SUSCITAÇÃO DE DÚVIDAS

O interessado Eduardo Nischespois encaminhou questionamentos referentes ao concurso nº 001, para escolha do projeto mais adequado para revitalização do Parque Municipal de Eventos, conforme segue:

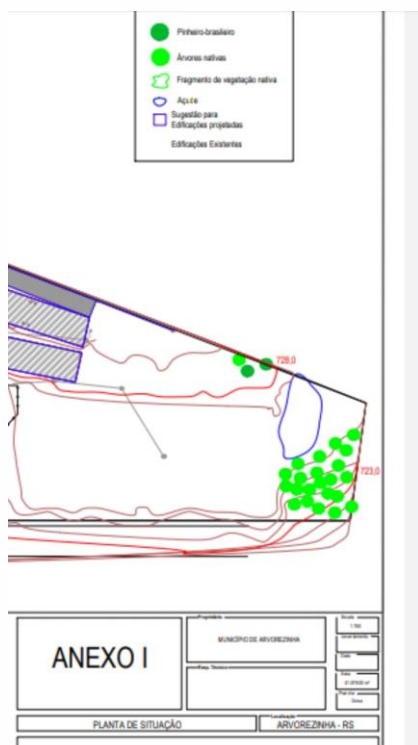
- 3- No mesmo item, tópico 5.2., aponta-se para a existência de uma nascente que não fora localizada no mapa. Onde podemos encontrar essa informação?
- 4- O edital também não apresenta fotografias do parque, bem como o site da prefeitura também não. Existe em algum endereço eletrônico esse material?

Item 03-A identificação ficou como açude, mas junto está a nascente
